玄海原子力発電所3号炉
高経年化技術評価（30年目）に係る
原子炉施設保安規定変更認可申請
（審査会合における指摘事項の回答）

九州電力株式会社

No	日時	事象	指摘事項の内容	回答
1	2023年 4月20日	申請の概要	最新知見の収集・反映プロセスに関して、情報をどのように集めて評価し、インプットしているのかプロセスを説明すること。	2023年11月2日 回答済
2	2023年 4月20日	高経年化技術評価 (低サイクル疲労)	低サイクル疲労の実績過渡回数の収集期間の考え方、及び2019年4月～2020年3月に特異な過渡がなかったかについて説明すること。	2023年11月2日 回答済
3	2023年 4月20日	高経年化技術評価 (絶縁低下)	ループ室内布設の難燃PHケーブルに対して、負荷と保守管理方針を説明すること。	2023年11月2日 回答済
4	2023年 4月20日	高経年化技術評価 (コンクリート)	新規制基準以降に建設されたコンクリート構造物のアルカリ骨材反応（急速膨張）について、実施した試験と結果を説明すること。	2023年11月2日 回答済
5	2023年 4月20日	高経年化技術評価 (耐震安全性評価)	炭素鋼配管に対して設備改善を行う計画があれば、優先度を含めて今後説明すること。	2023年11月2日 回答済
6	2023年 4月20日	高経年化技術評価 (中性子照射脆化)	「第4回監視試験の実施計画を検討する」の記載について、第4回試験の具体的な計画と本方針の位置付けを説明すること。	2023年11月2日 回答済

No	日時	事象	指摘事項の内容	回答
7	2023年 11月2日	高経年化技術評価 (IASCC)	30年以降の設備利用率の設定が、IASCCと中性子照射脆化で異なるため、設備利用率の低いIASCCの評価に与える影響を説明すること。 (設備利用率 IASCC:90%、中性子照射脆化:100%)	P. 3, 4
8	2023年 11月2日	高経年化技術評価 (IASCC)	中性子照射量(中性子束)について、MOX燃料を使用していることによる保守性の設定が、IASCCと中性子照射脆化で異なるため、保守性が小さいIASCCの評価の適切性について説明すること。 (中性子束の保守性 IASCC:1.09倍、中性子照射脆化:1.2倍)	P. 5~8
9	2023年 11月2日	高経年化技術評価 (IASCC)	IASCCの評価における保守性について、先行プラントと異なる場合には比較を行い説明すること。バッフルフォーマボルトの評価については、先行プラントにおける評価と管理損傷ボルト本数の関係性についても説明すること。	P. 9~17
10	2023年 11月2日	高経年化技術評価 (IASCC)	ロビンソンの損傷事例について

図2 より保守的な評価条件を用いた評価
(設備利用率100%、MOX影響1.2)

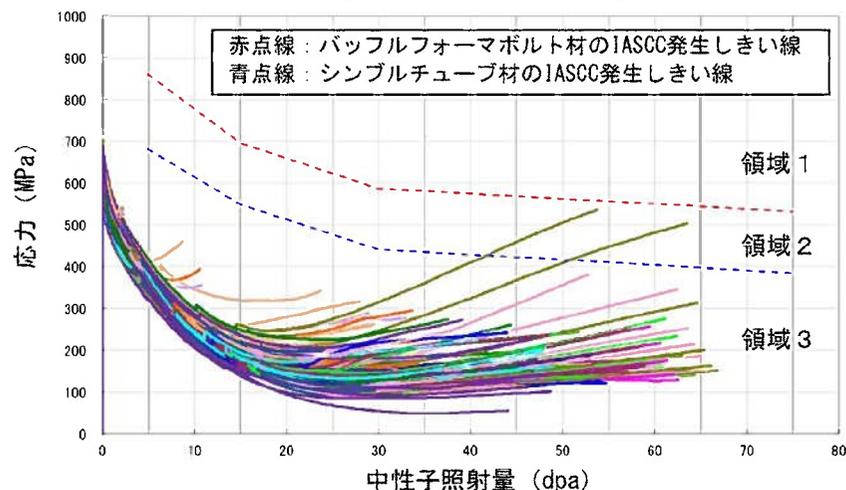
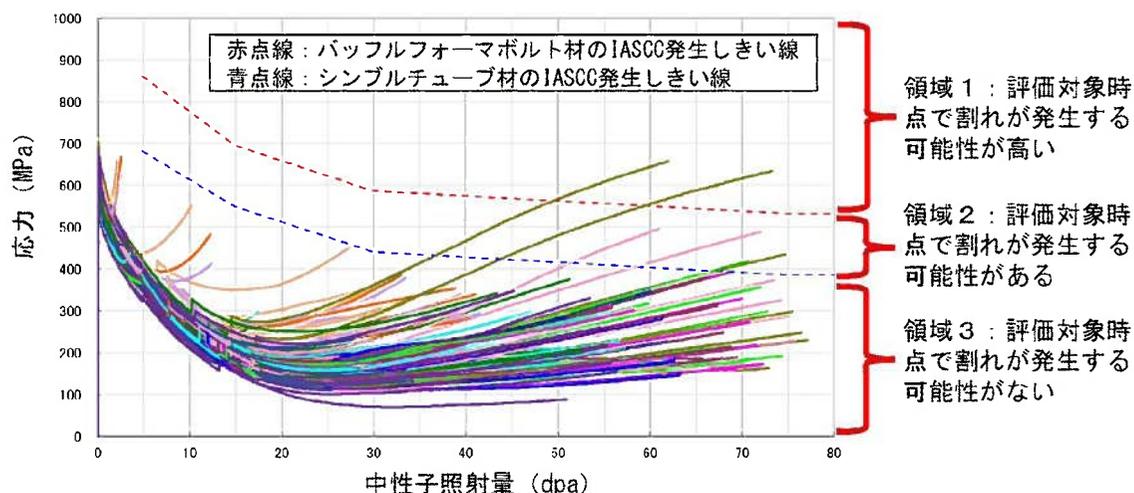
玄海3号炉における申請時の評価条件に対し、中性子照射量及び評価しきい線の観点でより保守的な条件として、以下の3点の評価条件を用いた評価を実施し、比較した。

- ①申請時の評価で用いた設備利用率90%に対して、より保守的に設備利用率100%を用いた。
- ②MOX燃料影響は申請時の1.09ではなく、中性子照射脆化と同様により保守的に1.2として考慮した。

- ③申請時の評価で用いたバツルフォーマボルト材のIASCC発生しきい線に加え、シンプルチューブ材のIASCC発生しきい線についても並記し、より保守的にシンプルチューブのしきい線を用いて評価を行った。

前頁における設備利用率100%及びMOX燃料影響1.2の条件で算出した応力履歴にシングルチューブ材のIASCC発生しきい線を用いた評価は、申請時の評価より保守的な評価条件を用いた評価であることから、運転開始後60年時点において48本のボルトが損傷する可能性があると予測された。

より保守的な評価条件を用いた評価において予測される損傷の可能性のあるボルト本数（48本）は管理損傷ボルト数（187本）を下回っており、運転開始後60年時点の炉内構造物の安全上重要な機能が維持されることを確認した。

図3 バッフルフォーマボルトの損傷の考慮

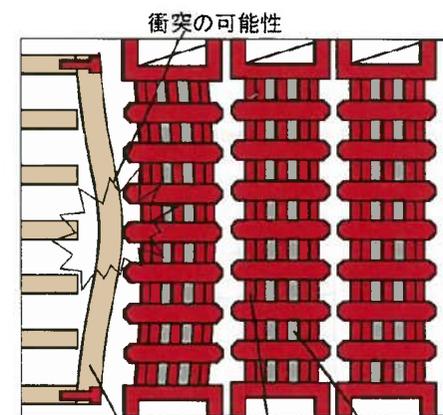
バッフルフォーマボルトが損傷した場合に考えられる他設備への影響としては、バッフル板の変形による制御棒クラスタ挿入性への影響が考えられる。

一方、維持規格では、制御棒クラスタ挿入性評価について、バッフルフォーマボルトの最も厳しい損傷状態として最上段と最下段のボルトのみが健全な状態（全936本のボルトのうち728本が損傷）を想定して評価を行うこととなっている。（図3参照）。

このため、玄海3号炉の制御棒クラスタ挿入性評価について、バッフルフォーマボルトの最上段と最下段のボルトのみが健全な状態を想定して評価した結果、制御棒クラスタの挿入時間は規定時間以内であり、バッフルフォーマボルトの損傷による制御棒クラスタの挿入性評価への影響を考慮しても設備の安全上重要な機能は維持されることを確認している。

図4 より保守的な評価条件を用いた評価 (設備利用率100%、MOX影響1.2)

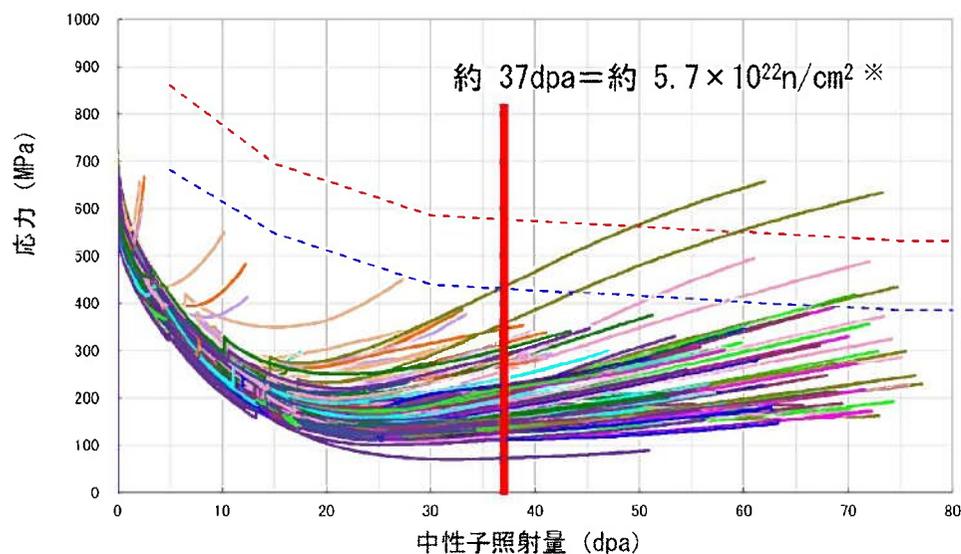
一方、バッフルフォーマボルトについて、60年経過前にIASCCによる損傷の可能性がある中性子照射量は、約 5.7×10^{22} n/cm²程度 (図4参照) である。

以上より、バレルフォーマボルト及び炉心槽の60年時点の中性子照射量は、バッフルフォーマボルトがIASCCによる損傷の可能性がある中性子照射量を下回っている。

図5 初期型2ループプラントのバレルフォーマボルトのIASCC評価
※42万時間までの応力履歴

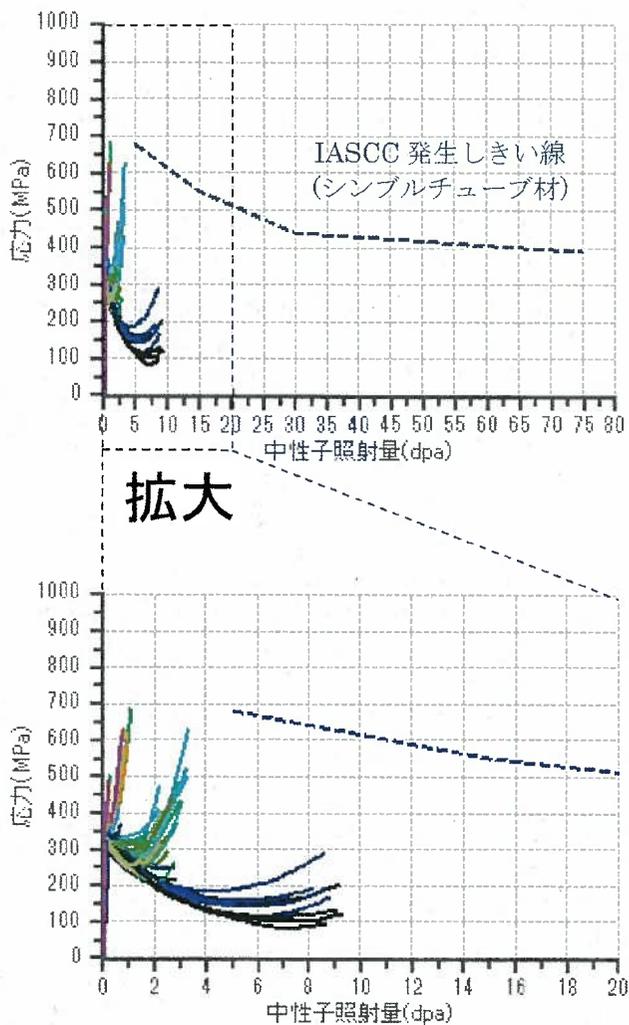
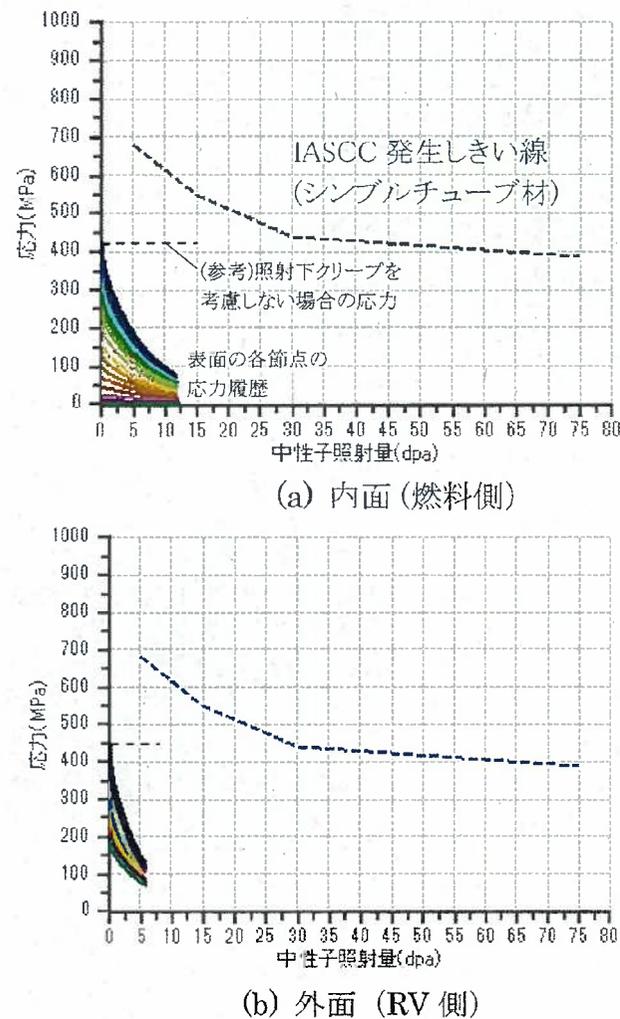
初期型2ループプラントにおいては、バレルフォーマボルト及び炉心槽の応力履歴はシンプルチューブ材のIASCC発生しきい線を超えていない(図5、6参照)。

以上より、玄海3号炉のバレルフォーマボルト及び炉心槽の応力履歴もシングルチューブ材のIASCC発生しきい線を越えることはなく、IASCC発生の可能性は小さいと考えられる。
